# Informe:

## EVALUACIÓN RÁPIDA DE VULNERABILIDAD SISMICA. PROYECTO "HOTEL QUITO"

Responsables Técnicos:      Ing. Carlos Andrés Celi Sánchez MSc.  
   Ing. José Daniel Poveda Hinojosa. MSc.

Figura 7. Planta Bloque Sur Sur y Bloque Sur

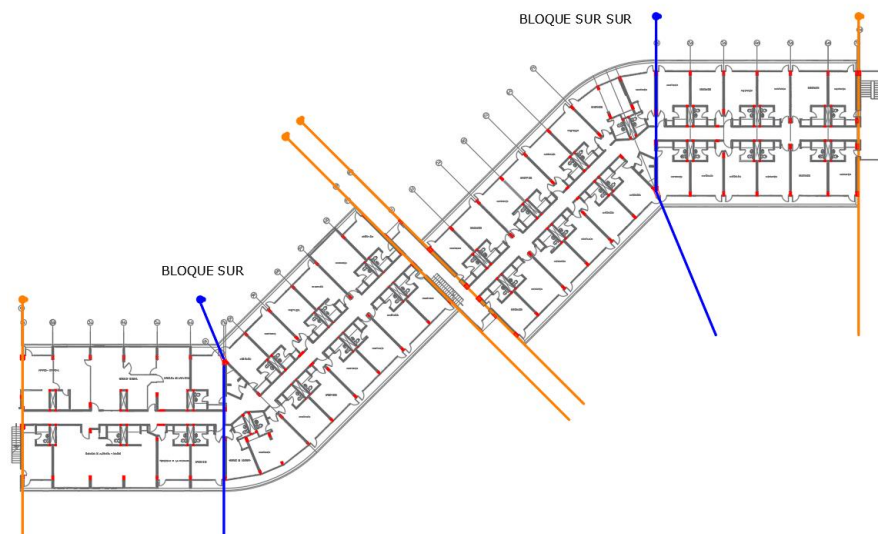
El bloque Sur y el bloque Sur Sur poseen medio subsuelo, que dependiendo de cómo se genera la interacción con el muro de contención, podría inducir efectos negativos de torsión en planta. A su vez, cada bloque arquitectónico, se encuentra dividido estructuralmente por la mitad con una junta de construcción que se marca de color azul en la [Figura 7](#). Entre los bloques estructurales, se han sellado las juntas con materiales rígidos, lo cual también podría inducir torsión o golpeteo entre estructuras. Las paredes divisorias del subsuelo son mamposterías de bloque entre pórticos con espesores entre 15 a 26cm con ventanas a media altura del desarrollo de la mampostería, generando una columna corta en el pórtico (mecanismo de falla frágil). Las mismas paredes divisorias generan un aporte considerable a la rigidez y la capacidad lateral ante eventos sísmicos ([Mohammad Noh, Liberatore, Mollaioli, & Tesfamariam, 2017](#)). No obstante, el comportamiento frágil de las mamposterías y los diferentes modos de falla producto de las interacciones entre el pórtico-mampostería, bloque-mortero o bloque-bloque ([Caiza & Viera, 2017](#)) afectan directamente al desempeño estructural de la estructura local y globalmente; Además, para el paso de las instalaciones, existen ductos verticales conformados por cuatro columnas adicionales con dimensiones aproximadas de 20x20cm. Estas cuatro columnas están conectadas perimetralmente mediante mamposterías de 15cm de espesor para formar el ducto. En elevación, esta mampostería no tiene contacto con la losa superior, por lo que genera la misma afectación estructural denominada columna corta.

Figura 8. Planta Bloque Central Subsuelo

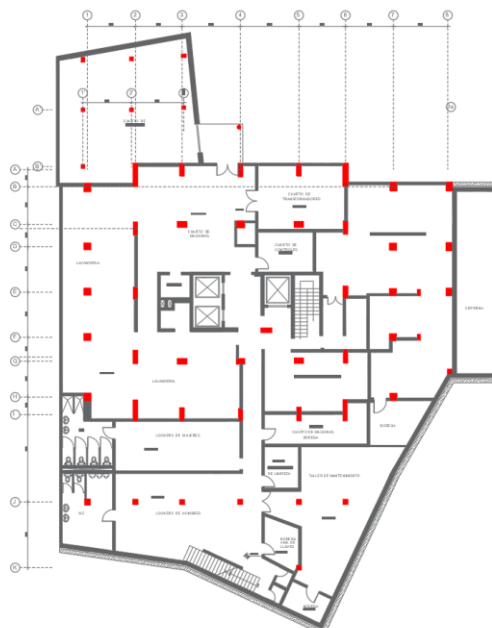
El bloque Central en elevación dispone de dos subsuelos, donde el subsuelo 2 está confinado en uno de sus lados por el muro de contención ([Figura 8](#).), lo que podría generar torsión en planta. El sistema de entripiso se considera como una losa unidireccional semejante a la de los bloques previamente descritos.

Figura 9. Planta Bloque Central (Piso 7)

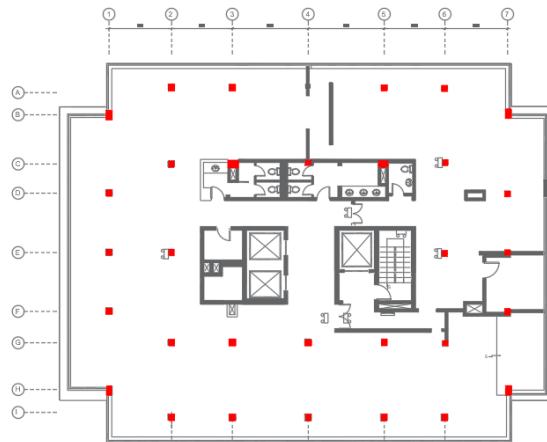
En el último piso se encuentra el Restaurante como se indica en la [Figura 9](#), donde las dimensiones de columna presentan una notable reducción de dimensiones.

Figura 11. Conexiones entre elementos

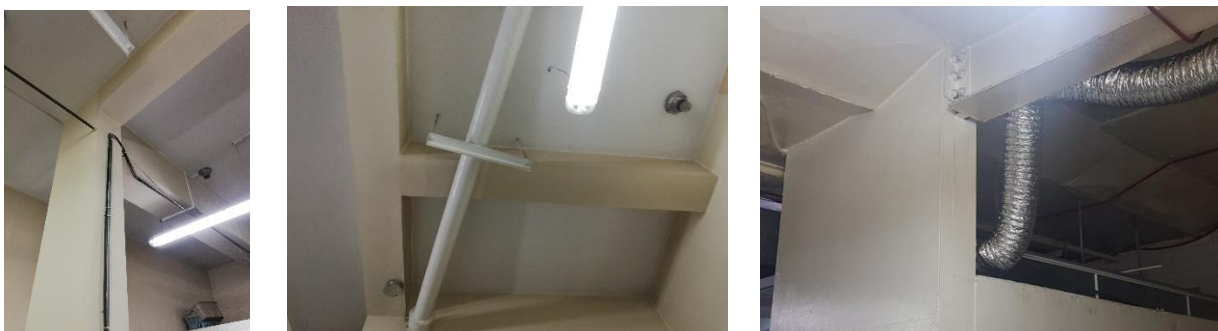
En los subsuelos del bloque Central, es posible apreciar la configuración estructural de vigas y sobre todo conexiones viga-columna entre elementos de hormigón-hormigón y hormigón-acero como lo indica la [Figura 11](#). En diseños estructurales modernos, bajo las suposiciones de diseño sismorresistente del [ACI Committee 318 \(2019\)](#), estas conexiones se suelen diseñar con detalles especiales que proveen de ductilidad a la estructura garantizando una adecuada transferencia de esfuerzos a flexión y cortante. Debido a la fecha de construcción y las inspecciones realizadas lo más probable es que estos criterios no se cumplen aumentando su vulnerabilidad.

Figura 14. Planta Bloque Norte

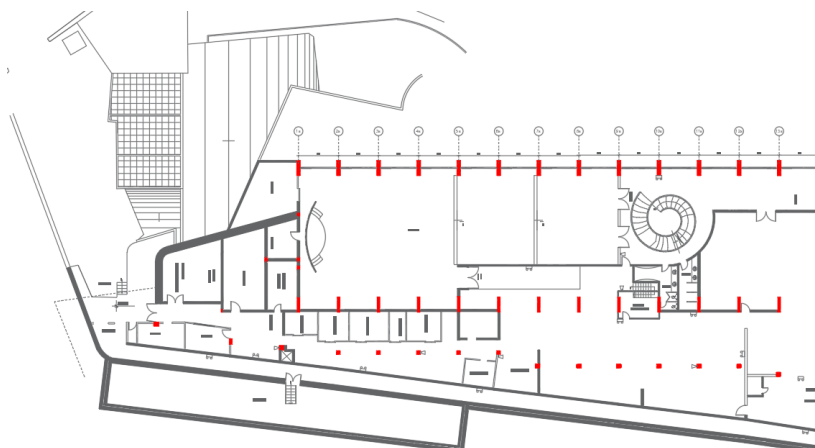
El bloque Norte en elevación dispone de un subsuelo, planta alta y cubierta. El sistema estructural se considera como mixto debido a que las losas están apoyadas en cerchas y estas a su vez en muros de hormigón, adicionalmente las estructura presenta distintas ampliaciones en estructura de acero como se aprecia en la [Figura 14](#).
